DNo 203/10.03.01.00.00/2023

kiitos, että tätä risteystä järjeistetään nykytilanteesta. Suunnitelmassa on kuitenkin mielestäni vielä kehittämistarpeita.

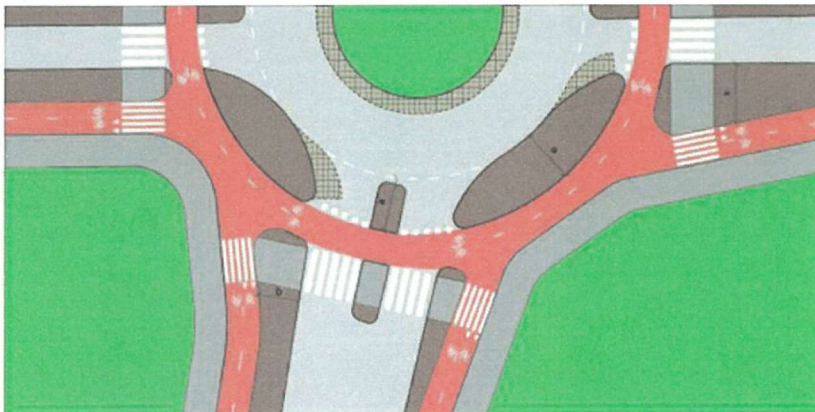
- 1) Helsingintietä itään jatkettaessa pyörätie siirtyy kiertoliittymän itähaaralla kadun pohjoisreunaan. Katusuunnitelmassa pyörätien jatketta ei kuitenkaan ole merkitty. Kiertoliittymään ajettaessa / sieltä poistuttaessa autojen tulee väistää pyöräilijöitä. Kiertoliittymän toisella haaralla väistämisvelvollisuus on asianmukaisesti osoitettu, joten tällä ratkaisulla väistämissäännöistä tulee todella epäselviä ja onnettomuusriski kasvaa.

- 2) Kiertoliittymän länsihaarella ei ole suojatietä ja pyörätien jatketta, jolloin ylittäminen vaikeutuu ja pyörällä ajaminen itäsuunnasta siten, että jatkaa sillan alla kadun länsireunalla vaatii kahta n. 90-asteen käännoästä. Suosittelem ylitksen lisäämistä ja samalla kiertotilan muokkaamista uusimpien pyöräliikenteen suunnitteluohjeiden mukaiseksi, jolloin myös autoilijan on helpompi havaita lähestyvät pyöräilijät. Ratkaisu myös auttaa ohjaamaan pyöräilijät kiertoliittymän itälaidalla kadun pohjoispuolelle, jossa pyörätie jatkuu. Punainen asfaltti ei ole tietenkään tarpeen.

Lähde: Väyläviraston ohjeita 18/2020 Pyöräliikenteen suunnittelu. Sivu 156

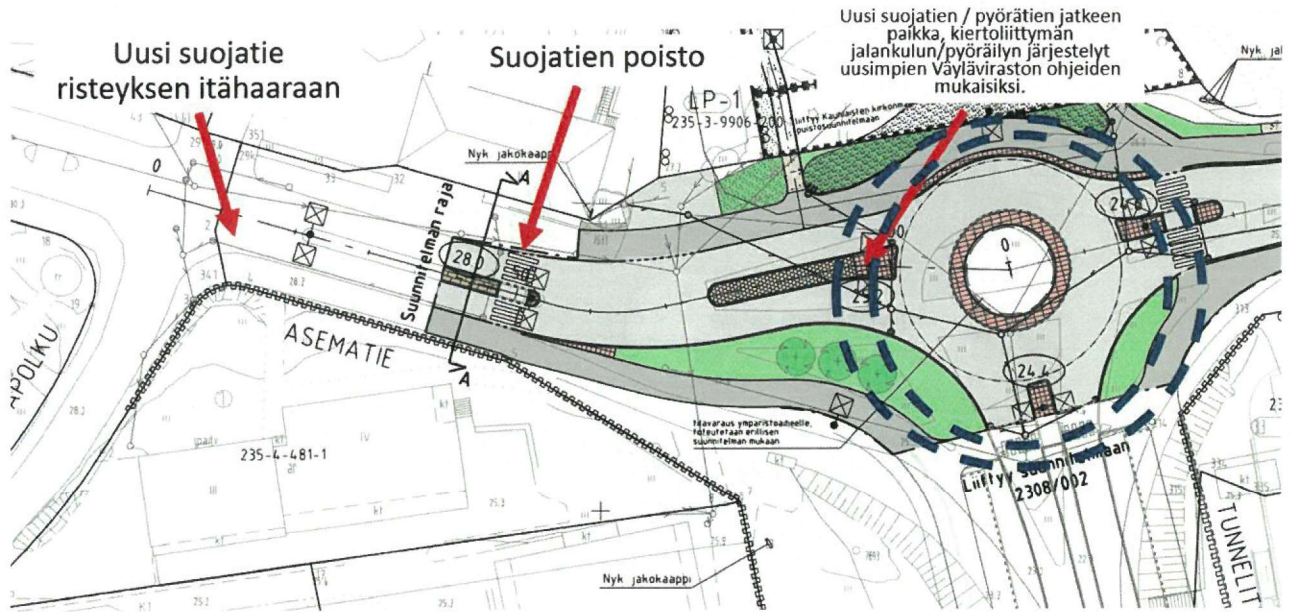
Pyöräilyn kiertotilan tulee olla pyöreä, ei mutkitteluva, jotta huomion ei tarvitse olla ajamisessa, vaan muun liikenteen tarkkailussa.

Myös autoilija havaitsee pyöräilijän paremmin ja pystyy ennakoimaan tämän liikkeitä.
